Parere n. 645 del 09 gennaio 2023

ID_VIP 9000 - Progetto di upgrade impianto per la Centrale "Teodora" di Porto Corsini (RA). Verifica di ottemperanza alla condizione ambientale n. 1. Proponente: ENEL Produzione S.p.A.

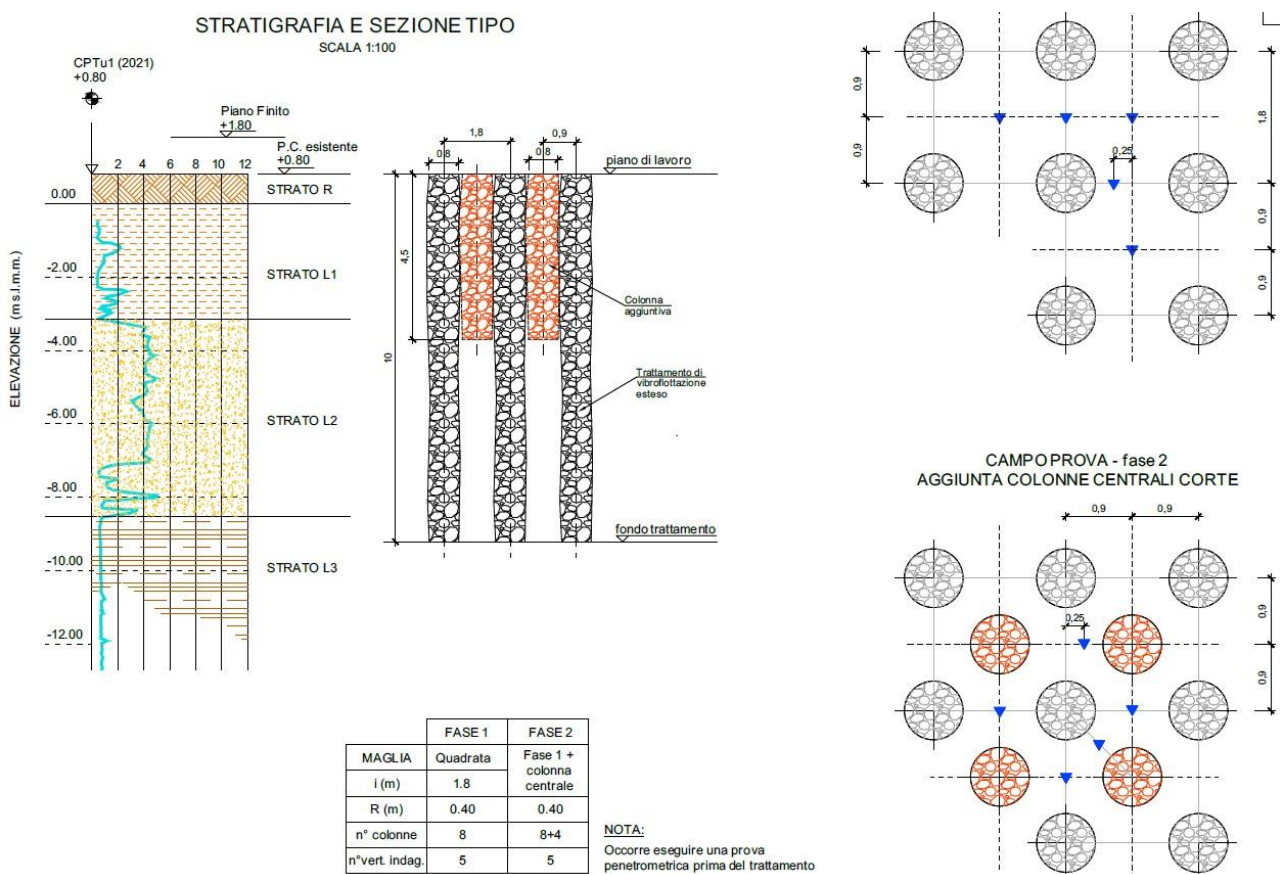
- i documenti A02-PBPCX12973-00 - Relazione Geologica del 22/03/2021, A03-PBPCX12974-00 - Relazione Geotecnica del 19/03/2021 e A04-PBPCX12975-00 - Sezione Stratigrafica del 22/03/2021 allegati alla presente istanza di verifica d’ottemperanza, risultano i medesimi che furono allegati, con la documentazione integrativa, nell’ambito del procedimento di verifica di assoggettabilità del progetto (ID_VIP 5397);

- nella “*Nota tecnica*” (PBPCX12732) del 29/07/2022 si precisa, in riscontro a quanto prescritto, che è stato eseguito un nuovo studio di approfondimento [Allegato n.7] volto a verificare l’efficacia del solo trattamento di vibroflottazione come intervento di mitigazione del rischio liquefazione, ma che è pure stato eseguito un confronto fra due soluzioni una alternativa all’altra, la prima indicata come “*SCENARIO BASE*” consistente in intervento di vibroflottazione e di fondazioni profonde su pali (come richiesto dalla Commissione), la seconda denominata “*SCENARIO ALTERNATIVO PROPOSTO (migliorativo)*”, consistente nell’intervento di sola vibroflottazione, ritenuto idoneo a seguito degli ulteriori studi di approfondimento:

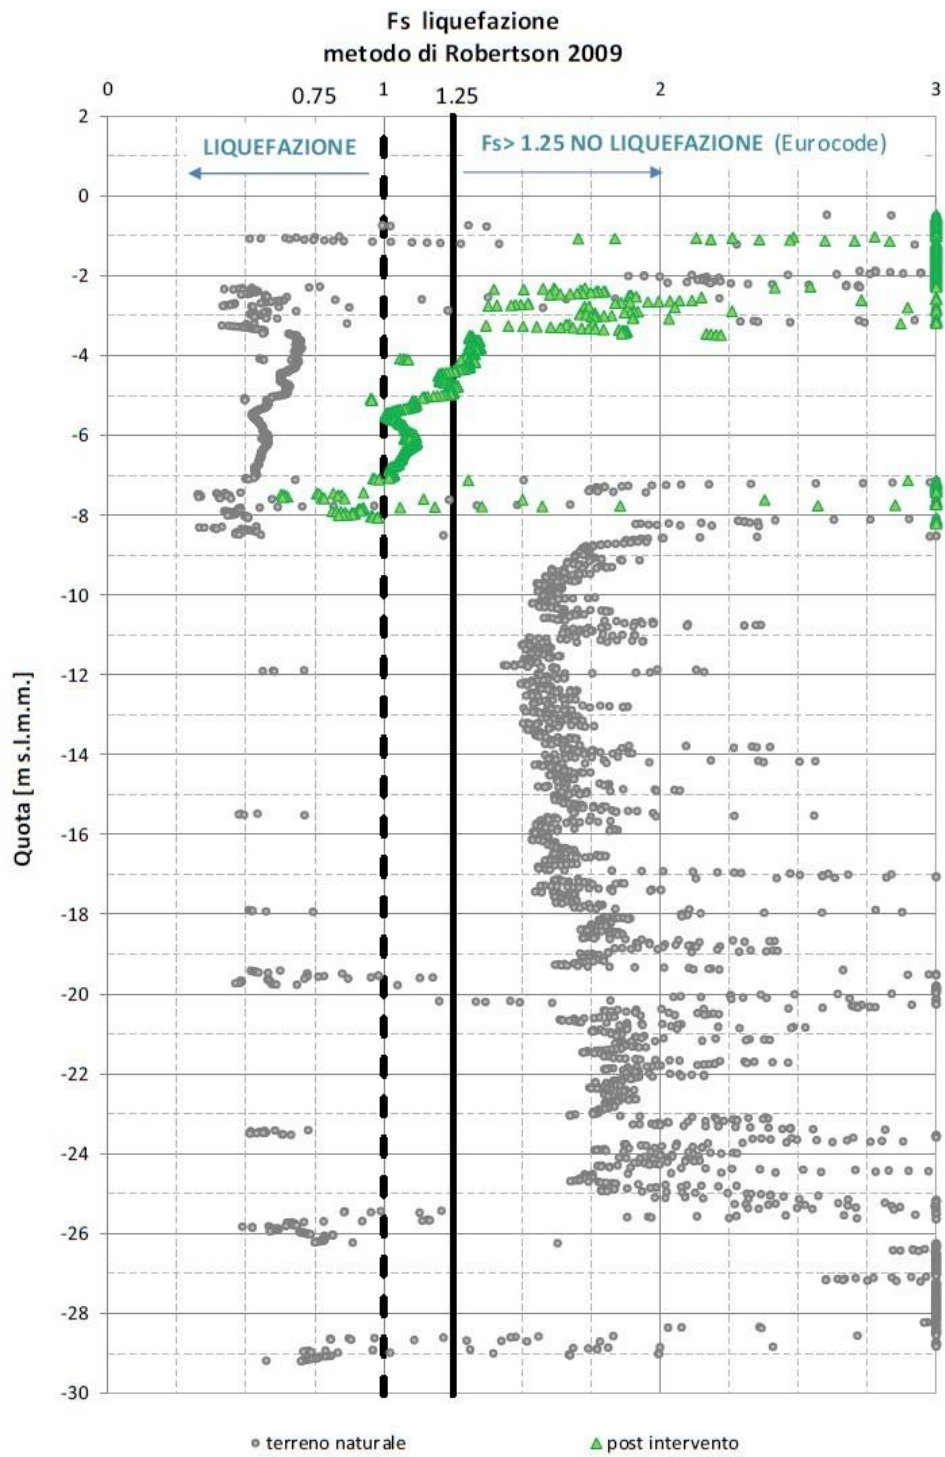
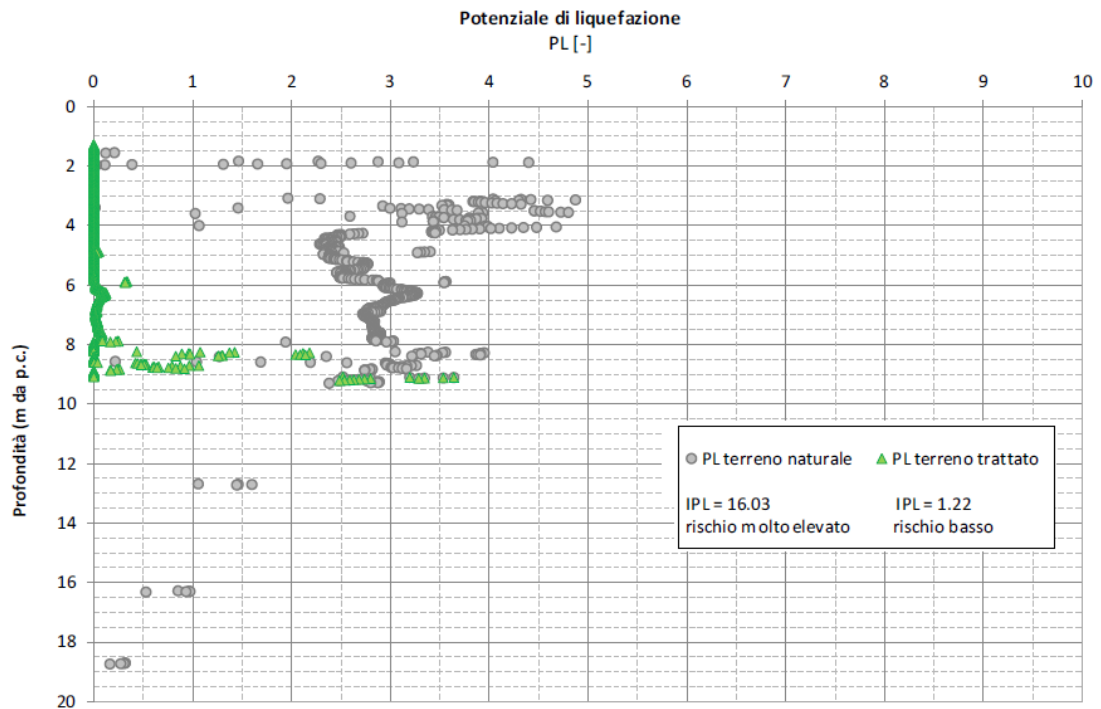
- dalle verifiche eseguite sulla base del confronto fra il Fattore di Sicurezza (Fs) nei confronti del rischio di liquefazione allo stato naturale (per terreni indagati con prove penetrometriche statiche "Cone Penetration Test": CPTu) e dopo il previsto trattamento di vibroflottazione (rispettivamente punti grigi e verdi nel grafico seguente), il trattamento in progetto consente di ottenere un $F_s > 1,25$ ritenuto adeguato dall'Eurocodice EC8 (EN 1998-5, 2003) per i terreni più superficiali, sino -5 m dal livello del mare (-5,8 m dal p.c.), e di migliorare il F_s entro il valore almeno unitario a profondità maggiori (a meno di lenti sottili e localizzate);

- pur non annullando completamente il rischio, dal momento che gli standard definiti dall'Eurocodice prevedono che il F_s debba essere non inferiore a 1,25, valore peraltro non imposto dalle NTC 2018, l'intervento in progetto consente di ridurre l'Indice del Potenziale di Liquefazione (IPL) da 16 (> 15 rischio molto alto) a 1,22 (< 2 rischio basso);

- quanto allo strato L2 prevalentemente sabbioso, il Fattore di Sicurezza (F_s) nei confronti del rischio di liquefazione dei terreni allo stato naturale (come ottenuto sulla base delle prove penetrometriche statiche CPTu) risulta quasi sempre $F_s < 0,75$ e talora $F_s < 0,50$ nell'intervallo posto a quote fra circa -2,2 m s.l.m. (profondità -3 m dal p.c.) e -8,5 m s.l.m. (profondità -9,3 m dal p.c.);

- si prende atto che dopo il trattamento di vibroflottazione, previsto entro lo strato L2 prevalentemente sabbioso, così come allo stato implementato con l'introduzione, al centro della maglia quadrata che prevede ai vertici colonne del diametro di 80 cm, profonde 10 m, con interasse di 1,8 m, di una colonna aggiuntiva, sempre di diametro 80 cm, ma profonda 4,5 m, si ottiene per i terreni dalla superficie del p.c. sino alla quota di -4,5 m s.l.m. (profondità di -5,3 m dal p.c.) un $F_s > 1,25$ ritenuto adeguato dall'Eurocodice EC8 (EN 1998-5, 2003), più in profondità ossia fra le quote di -4,5 m s.l.m. (profondità di -5,3 m dal p.c.) e -7,0 m s.l.m. (profondità di -7,8 m dal p.c.) il F_s migliora e si mantiene entro il valore unitario ($1 < F_s < 1,25$), mentre a quote inferiori a -7,0 m s.l.m. (profondità maggiori di -7,8 m dal p.c.) decade a valori inferiori generalmente compresi nell'intervallo $0,75 < F_s < 1$ fino a quota -8,2 m s.l.m. (profondità di -9,0 m dal p.c.) limite di rappresentazione nel grafico;

- gli standard definiti dall'Eurocodice EC8 (EN 1998-5, 2003) prevedono che il F_s debba essere non inferiore a 1,25 ($F_s > 1,25$), ma detto valore limite non risulta imposto dalle NTC 2018;

- l'intervento di vibroflottazione in progetto consente di ridurre l'Indice del Potenziale di Liquefazione (IPL) da 16 (> 15 rischio molto alto) a 1,22 (< 2 rischio basso);

- risulta ragionevole ritenere che detto livello basso di rischio sia accettabile rispetto ai benefici attesi dalla realizzazione dell'intero progetto di "upgrade" della centrale Teodora, ritenuto nel suo complesso compatibile e meritevole di esclusione dalla procedura di VIA per assenza di impatti significativi negativi non diversamente mitigabili attraverso il quadro di condizioni ambientali previsto con il precedente procedimento;
- risulta che la profondità dal p.c. entro cui il $F_s > 1,25$ a seguito dell'intervento, corrisponde indicativamente a quella raggiunta dalla base della colonna centrale di ghiaia introdotta in questa sede, rispetto allo schema a maglia quadrata originariamente proposto per la vibroflottazione, base attualmente prevista alla profondità di 4,5 m;

- relativamente alla condizione n. 1 oggetto del presente procedimento, si prende atto sulla base degli approfondimenti eseguiti che la soluzione progettuale proposta, di cui al c.d. "SCENARIO ALTERNATIVO PROPOSTO (migliorativo)" possa ritenersi ragionevolmente alternativa rispetto a quanto era stato prescritto (fondazioni su pali) in carenza delle evidenze scaturite solo in questa sede, raccomandando tuttavia di verificare se l'approfondimento fino alla profondità di 10 m anche della colonna centrale di ghiaia introdotta in questa sede, attualmente prevista fino alla profondità di 4,5 m a differenza delle quattro colonne ai vertici della maglia, possa incrementare il F_s del terreno a quote inferiori a -7,0 m s.l.m. (profondità maggiori di -7,8 m dal p.c.), che attualmente anche a seguito di vibroflottazione ricade nell'intervallo $0,75 < F_s < 1$, fino a riportarlo a valori almeno superiori all'unità ($F_s > 1$) e preferibilmente in linea con quanto previsto dall'Eurocodice 8 ($F_s > 1,25$), così da garantire in tutto lo strato L2 prevalentemente sabbioso almeno $F_s > 1$;
